Asunto: Respuesta a Nota de Ampliación.

**"EXTRACCIÓN Y TRITURACIÓN DE MINERALES NO
METÁLICOS (GRAVA Y ARENA DE RÍO)"**

PROMOTOR: CONSTRUCTORA MECO S.A.

**CORREGIMIENTO DE RAMBALA, DISTRITO DE CHIRIQUÍ
GRANDE, PROVINCIA DE BOCAS DEL TORO.**

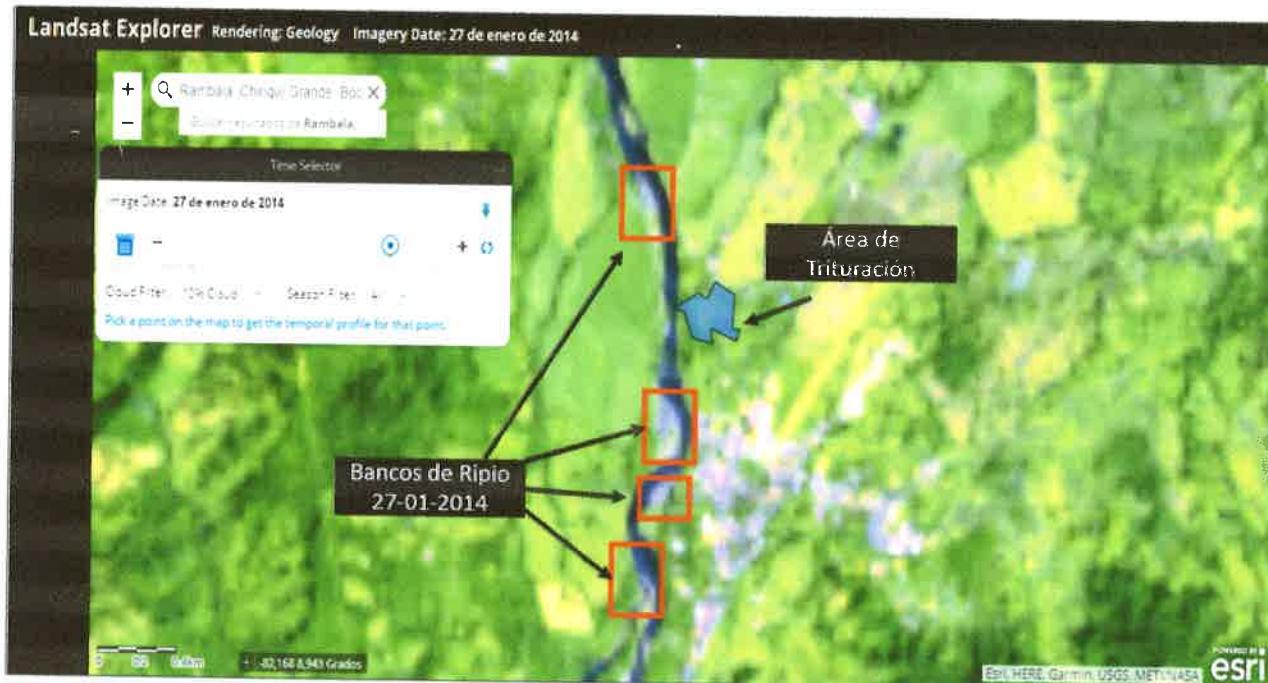
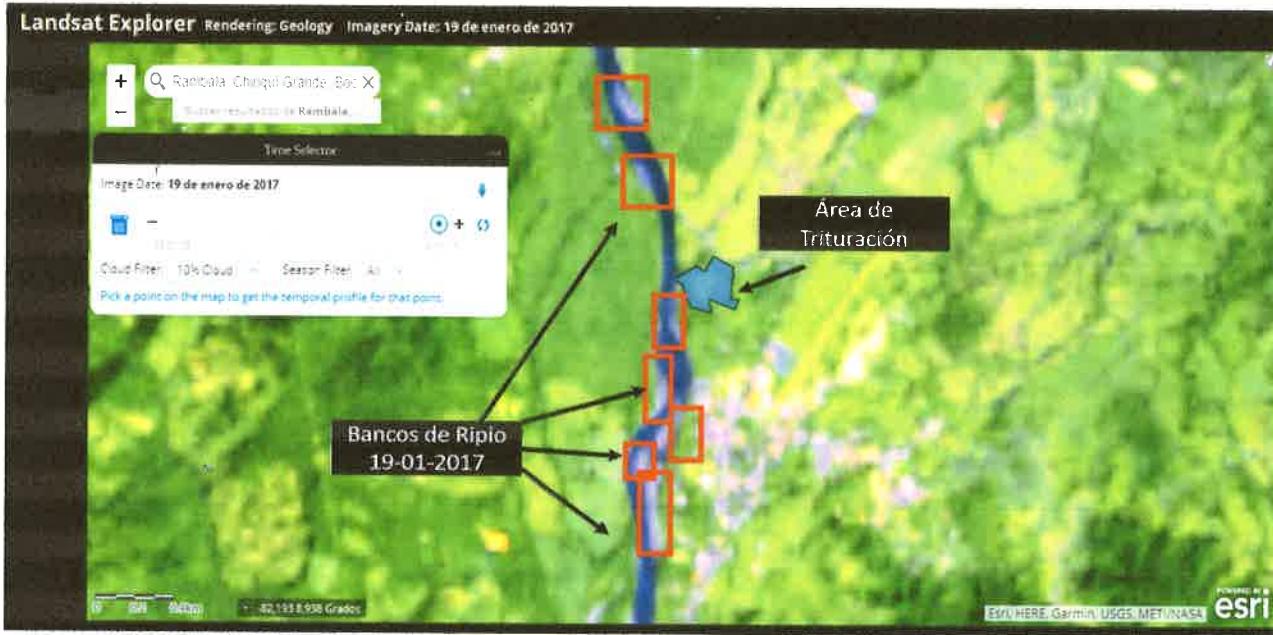
2. El punto 5.2. Ubicación Geográfica incluyendo Mapa en Escala 1:50,000 y Coordenadas UTMWGS 84, páginas de la 41 a la 43 del EslA, indica las coordenadas que conforman las superficies descritas como área de molienda y trituración y áreas de concesión solicitada para la extracción de material pétreo (zona 1 y 2), las cuales una vez verificada por la Dirección de Información Ambiental (DIAM) de MiAMBIENTE, consta que las coordenadas conforman las siguientes superficies: 4.8 Ha (Molienda y Trituración), 70.7 Ha (Extracción zona 1) y 50.1 Ha (Extracción zona 2). Es de relevancia mencionar que las áreas definidas como zona de extracción 1 y 2, se encuentran conformadas por superficies de tierra firme en su mayor extensión (fuera de las zonas ribereñas del rio Guarumo), por lo que debe indicar lo siguiente:

a). Superficie donde se realizará la extracción de material (puntos de extracción) (coordenadas y Datum), en función al área de influencia del proyecto y volumen aproximado a extraer.

R. a.: Como ya se ha mencionado en los antecedentes y en la línea base y anexos de documentos E'sIA, el proyecto estuvo en operaciones hace unos años atrás en el mismo sitio actualmente propuesto; por lo que cuenta con un Contrato de Concesión, el N°16 de 02 de agosto de 2012 expedida por la Dirección Nacional de Recursos Minerales del Ministerio de Comercio e Industrias, con una vigencia de 20 años. También contaba con una resolución de aprobación de Estudio de Impacto Ambiental, la Res. DIEORA-IA-407-2010 de 01 de julio de 2010 para la misma actividad actualmente propuesta. En este caso, la empresa promotora ha decidido reactivar el proyecto por lo que está presentando la actualización del estudio anteriormente aprobado. En las mismas áreas ocupadas y trabajadas. Por tal razón se mantienen las mismas coordenadas presentadas en los Instrumentos de gestión ambiental aprobados y los documentos de concesión vigentes por MICI y que fueron los utilizados en el E'sIA aprobado en el 2010.

En cuanto a las áreas específicas de extracción donde se ubican las terrazas aluviales y acumulaciones de material de arrastre esto esta descrito en el **Reporte Geológico - Características del Yacimiento** que incluye los volúmenes por sitio al igual que mapas de ubicación de los mismos dentro del polígono concesionado por MICI y presentado en anexos del presente estudio.
